JRR-3 設工認（その 1）に係るモニタリングポストの非常用発電機について

令和 2 年 5 月 12 日
日本原子力研究開発機構
原子力科学研究所

図1 モニタリングポストの配置図

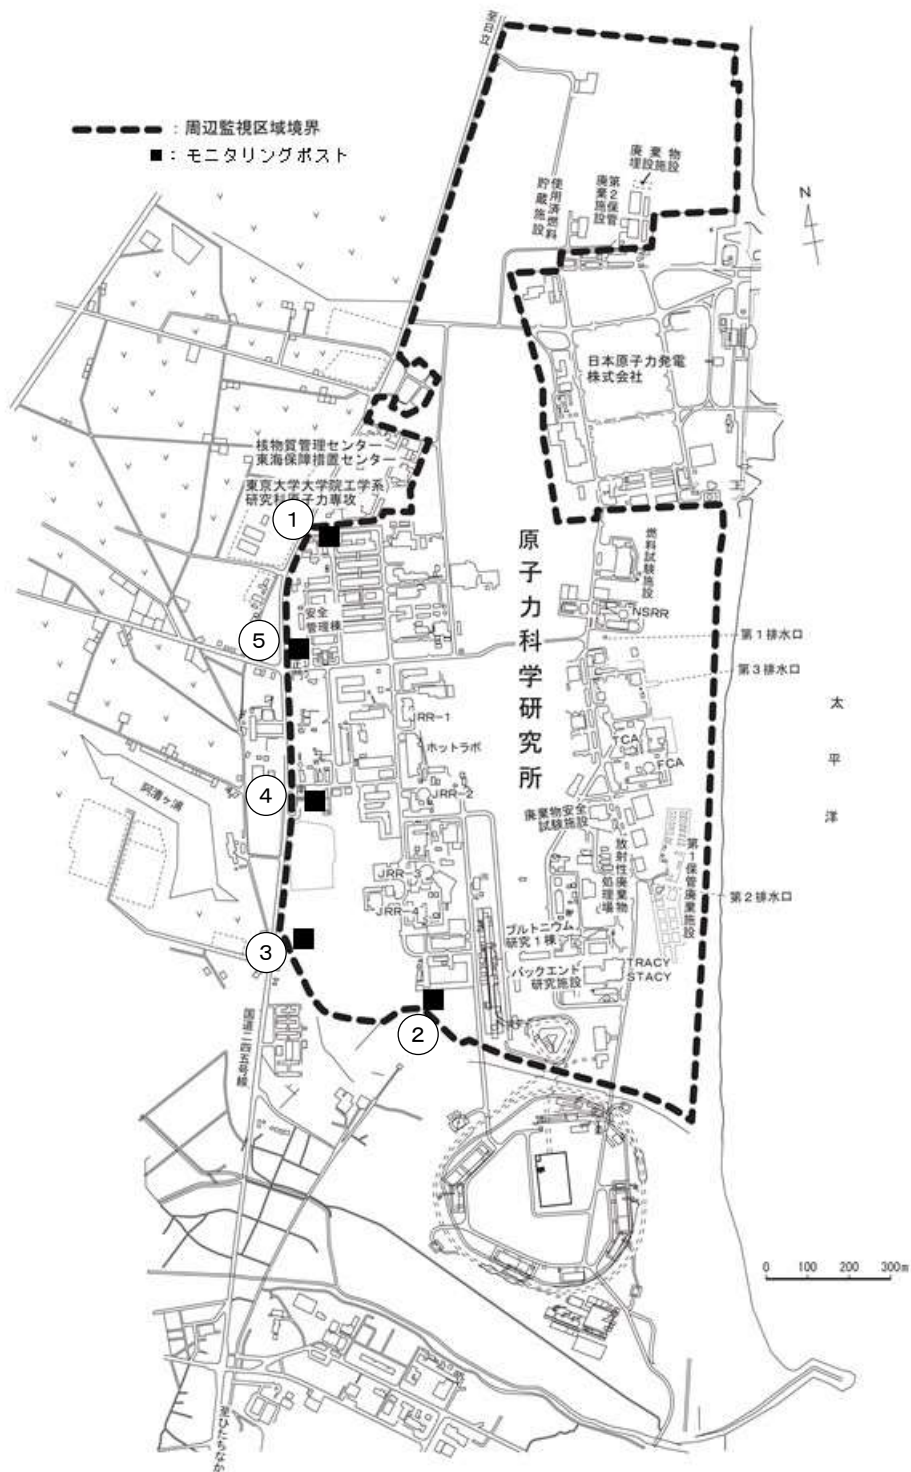
モニタリングポストに係る非常用発電機の仕様を示したうえで非常用発電機が十分な機能を有していることを説明すること。

モニタリングポストによる測定が必要な状況下において、モニタリングポストの電源が喪失した場合の対応について説明すること。

モニタリングポストによる監視が 24 時間で良いとする考え方を整理し説明すること。

JRR-3 原子炉施設における設計基準事故では炉心流路閉塞事故等による燃料破損に伴い核分裂生成物が環境中に放出されることが想定され、原子炉施設の排気筒から放出される放射性物質の濃度を排気筒モニタリング設備で測定するとともに、放出された放射性物質による一般公衆への影響を把握するために、周辺監視区域境界付近の空間線量率をモニタリングポストで測定する必要がある。モニタリングポストの配置図を図 1 に示す。モニタリングポストの外部電源が喪失した場合は、当該非常用発電機（モニタリングポスト 1 局につき 1 基設置）により電源を供給することで、測定を継続することができる。この想定に対し、当該非常用発電機を用いることの妥当性について次項に示す。

モニタリングポストの外部電源が喪失した場合は、モニタリングポストの近傍（屋外）に常設された当該非常用発電機が自動的に起動し、約 3 分間以内にモニタリングポストに電源を供給できる。そのため、当該非常用発電機の起動及び接続には要員を必要としない。なお、当該非常用発電機からの電源が給電されるまでの間は、モニタリングポスト内に設置さ

れた無停電電源装置（1kVA）から電源を供給できる設計となっている。モニタリングポストに搭載されている機器（ γ 線測定装置、データ伝送装置等）の使用電力が約600Wであるのに対して使用する非常用発電機の容量が3kVAであることから、当該非常用発電機はモニタリングポストに必要な電力を供給するのに十分な容量を有している。

モニタリングポストでは、燃料破損に伴い環境中に放出された放射性物質のうち、主に放射性希ガスからのガンマ線を測定する。燃料破損に伴い放出される放射性希ガスの実効放出継続時間は長くとも6時間と評価（原子炉設置変更許可申請書の添付書類六に記載）していることから、モニタリングポストによる空間線量率の測定は少なくとも6時間は継続する必要がある。当該非常用発電機の持続時間は24時間（追加の給油を要さない）であることから、当該非常用発電機は本想定に対して十分な裕度を有している。
